COMUNE DI GENOVA

DETERMINAZIONE DIRIGENZIALE N. 2012-154.0.0.-50

OGGETTO Modifica della D.D.n. 2012-154.0.0.-46, successivamente modificata con D.D.n.2012/154.0.0.-47, "P.O.R. Liguria (2007-2013) – Asse 3 - Sviluppo Urbano – Progetto Integrato: Molassana – Intervento 01-02-06 Approvazione del progetto esecutivo, delle modalità di gara e dei lavori relativi alla realizzazione nuova viabilità sponda destra torrente Bisagno, parcheggio intermodale a monte del ponte Fleming. Pedonalizzazione Via Molassana. CUP B31B11004000006

Approvazione della revisione alla tavola "E-str1 "tracciamento paratie parcheggio – piante e sezioni" del progetto strutturale del progetto esecutivo e del principio di attribuzione del coefficiente, variabile tra 0 e 1, per l'elemento di natura qualitativa di cui alla lettera c) "caratteristiche funzionali dell'opera".

N.B. - TRATTAMENTO ANTICARBONATAZIONE DEL C.A. FACCIA A VISTA - POR 01/06 - OFFERTA TECNICA:
in fase di gara, nell'ambito dell'offerta tecnica, può essere proposta finitura migliorativa della superficie prevista a progetto.

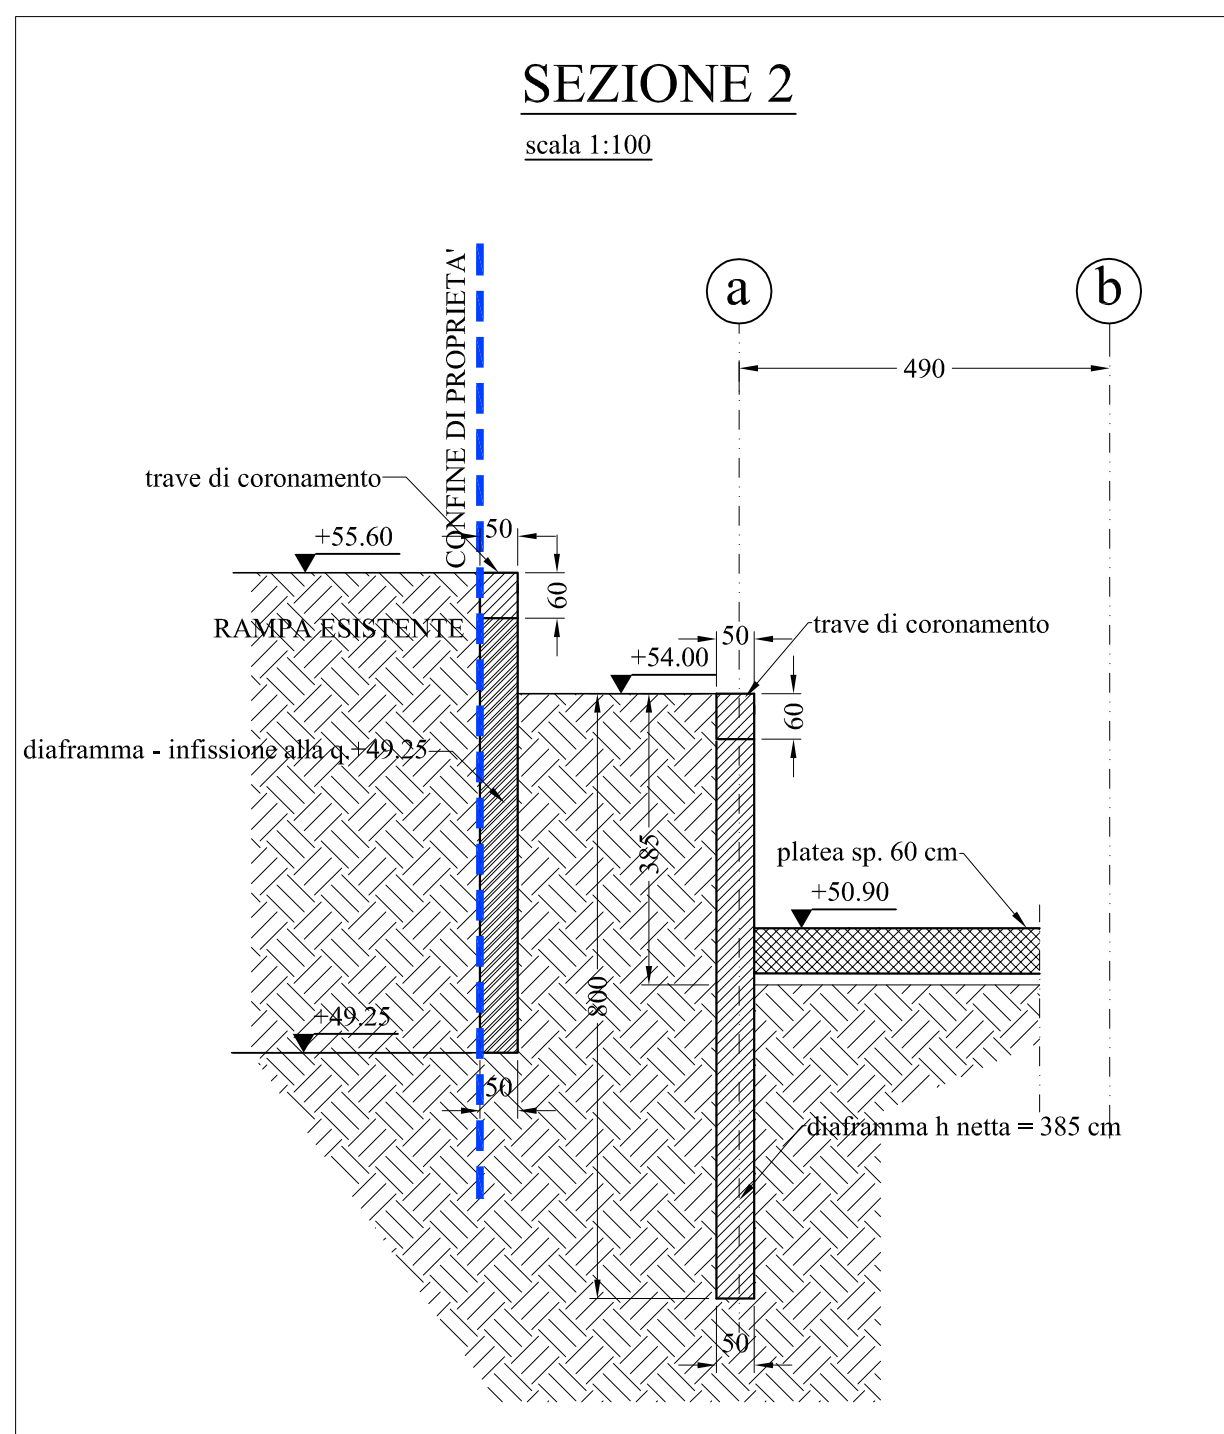
- che, successivamente all’approvazione della progettazione esecutiva, in sede di verifica dei capisaldi utili al frazionamento catastale, i progettisti hanno trasmesso una diversa soluzione progettuale atta a non interessare l’area entro il limite dei 10 metri dall’argine del torrente Geirato, come prescritto dalla Provincia di Genova nel Nulla Osta 01871, Protocollo Generale n.0080978/2011, procedimento n.764 del 5/7/2011;

NOTA: MODIFICA TRACCIATO DIAFRAMMA, DA CONSIDERARSI VALIDA SU TUTTE LE TAVOLE PROGETTUALI.

- che, per quanto sopra detto, l'elaborato progettuale tavola "E-str1 tracciamento paratie parcheggio – piante e sezioni" del progetto strutturale, già approvata con la succitata D.D.n. 2012-154.0.0.-46, in data 10/08/2012, deve intendersi sostituita con analoga tavola revisionata e allegata quale parte integrante e sostanziale del presente provvedimento;

- 1) di approvare la revisione della tavola "E-str1 tracciamento paratie parcheggio – piante e sezioni", facente parte del progetto strutturale del progetto esecutivo approvato con Determinazione Dirigenziale n. n. 2012-154.0.0.-46 in data 10/08/2012, nell'ambito del P.O.R. Liguria (2007-2013) – Asse 3 - Sviluppo Urbano – Progetto Integrato Molassana – Intervento 1 "Riassetto della mobilità locale", intervento 2 "Pedonalizzazione di Via Molassana", intervento 6 "Parcheggio intermodale a monte del ponte Fleming", allegata quale parte integrante e sostanziale del presente provvedimento;
